女川原子力発電所2号炉
原子炉格納容器圧力逃がし装置
(原子炉格納容器フィルタベント系)について
(審査会合における指摘事項の回答)

平成31年4月4日
東北電力株式会社

2. 審査会合での指摘事項に対する回答(指摘事項No.1)

図1 ベント実施に係る対応の流れ

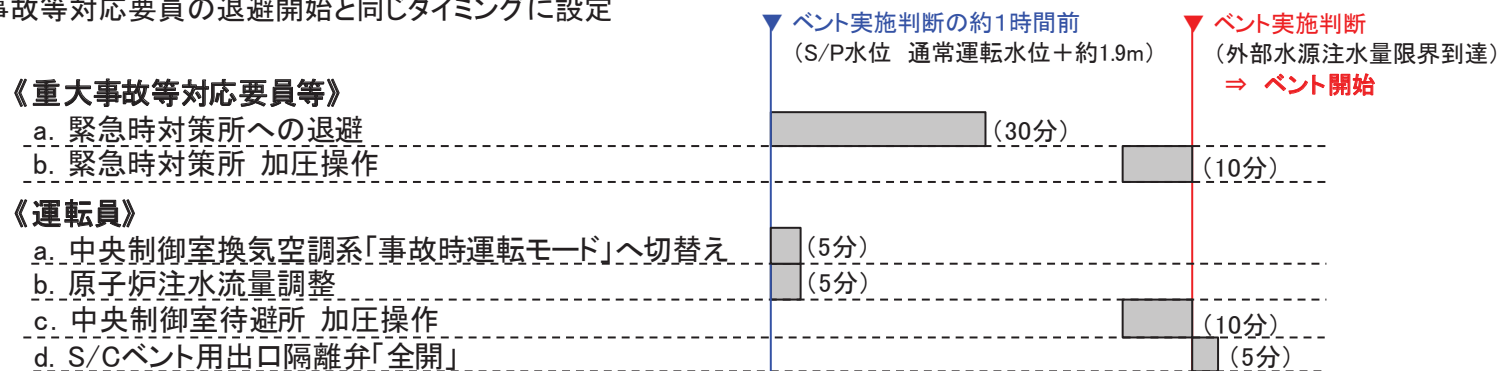
実施・判断フローにおいて要員の「退避完了」をフロー要素とすることについて再検討し、説明すること。

- 炉心損傷後ベントを行う状況では原子炉格納容器フィルタベント系による格納容器過圧破損防止が最優先であり、ベント実施に備えて要員の退避は行うが、外部水源注水量限界到達によりベント実施を判断した時点で速やかに格納容器ベントを実施する。
- 具体的な炉心損傷後ベント実施に係る対応の流れについては以下のとおり(図1参照)。
 - ・炉心損傷後ベントを実施する状況では、事故対応に必要な要員以外は事前に構外へ退避させる運用としており、ベントを実施する際に退避を行うのは重大事故等対応要員及び運転員である。
 - ・重大事故等対応要員は、ベント実施判断の約1時間前^{※1}から緊急時対策所への退避を開始するため、ベント実施判断までに余裕をもって退避可能である。また、ベント実施前に緊急時対策所の加圧操作を実施する。
 - ・運転員は、ベント実施判断の約1時間前^{※2}から原子炉への注水流量調整等を行い、ベント実施前に中央制御室待避所へ移動(ベント操作を行う運転員を除く)し、中央制御室待避所の加圧操作を実施する。
 - ・ベント実施判断後、運転員は速やかに格納容器隔離弁1個を開操作することによりベントを開始する(ベント操作を行う運転員は中央制御室又は現場でのベント操作実施後に中央制御室待避所へ移動)。

※1 重大事故等対応要員の退避時間(約30分)及び緊急時対策所の加圧操作時間(約10分)に余裕を考慮し設定

※2 原子炉への注水流量調整及び中央制御室換気空調系切替え操作時間(約5分)並びに中央制御室待避所の加圧操作時間(約10分)を踏まえ、重大事故等対応要員の退避開始と同じタイミングに設定

図2 サプレッションプール断面図

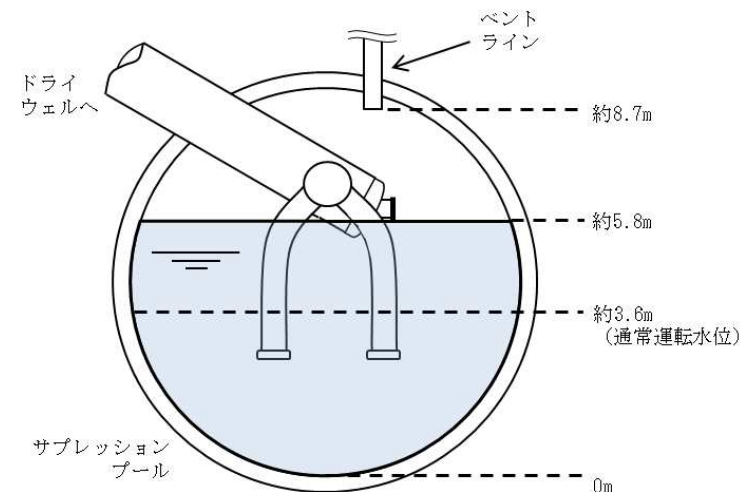
RPV内に注水またはS/Cに流入する流体について検討し説明すること(容器形状を踏まえ体積に関する評価を行うこと)。

・雰囲気圧力・温度による静的負荷(格納容器過圧・過温破損)(代替循環冷却系を使用できない場合)において、中央制御室でのベント操作ができず、現場でのベント操作を実施した場合、以下の量の水が加わる可能性がある。

① 外部水源注水量限界到達時に原子炉圧力容器に含まれている保有水量※1:約120m³(原子炉水位L0相当)

② 外部水源注水量限界到達から現場操作でのベント実施までの期間における原子炉への注水量※2:約70m³

・外部水源注水量限界到達以降、サプレッションチェンバにこれらの水が加わる場合においても、現場操作でのベント実施時のサプレッションプール水位は約5.8mであり、ベントライン(約8.7m)に対して低く、ベントラインが水没することはない。

図4 フィルタ装置配置図(原子炉建屋地上1階)

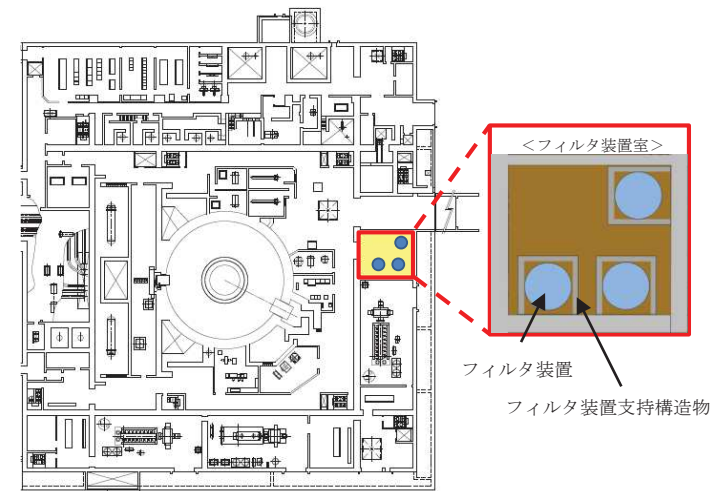
フィルタベント装置について、3台を並列に設置した場合においても、性能に影響が無いことを網羅的に整理して説明すること。

- ベントガス流量のばらつきによる影響を防止するため以下について考慮した設計としている。
 - ・各フィルタ装置の仕様(ベンチュリノズル個数, 金属繊維フィルタ個数, 流量制限オリフィス個数, 放射性よう素フィルタの構造等)を同等とする
 - ・各フィルタ装置の気相部及び液相部をそれぞれ連通管で接続する
 - ・全てのフィルタ装置を近接配置する(図4)
 - ・配管の分岐部をフィルタ装置近傍に設置する
- 配管の圧力損失の差を小さくするような配管ルートとしており, 想定している運転範囲においてベンチュリノズルにおけるガス流速が一定以上となるようにベントガス流量比の差を□%以内とすることを設計目標としている。
- フィルタ装置入口配管の分岐部から各フィルタ装置までの圧力損失とベントガス流量を評価した結果, フィルタ装置の入口流量比の差は□%であり, ベントガス流量のばらつきによる影響がないことを確認した。(表5)
- フィルタ装置出口配管については, 配管の圧力損失の差を小さくするような設計としており, また, フィルタ装置内の流量制限オリフィスにより□となる設計としていることから流量は同等となる。
